# INFORME PRELIMINAR

## Consolidado de Visitas Técnicas – Puntos Críticos

**Proyecto:** “IMPLEMENTACIÓN DE ACCIONES DE MITIGACIÓN DEL RIESGO RELACIONADAS CON PROCESOS DE REMOCIÓN EN MASA, INUNDACIONES Y AVENIDAS TORRENCIALES CON ENFOQUE DE INGENIERÍA Y BIOINGENIERÍA EN LA CUENCA DEL RÍO BOGOTÁ.”

**Fecha:** 04 de mayo de 2026

**4.6. Punto 15. La Mesa****Componente Técnico:**

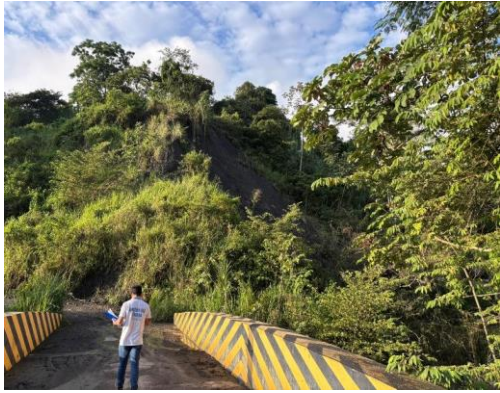
Las condiciones actuales del terreno, asociadas a procesos activos de inestabilidad y cambios en la morfología, limitan el desarrollo de las intervenciones estructurales en el sector.

El área presenta pérdida de cobertura vegetal, cambios en el relieve y procesos erosivos activos. Se requiere gestión de permisos ambientales.

Se identificó que el predio en cuestión ya no pertenece al propietario inicialmente registrado, sino que ha sido objeto de venta y actualmente cuenta con nuevos propietarios. Durante la visita no se contó con la presencia de los propietarios, lo que dificulta el acceso al predio y la verificación detallada de algunos sectores.
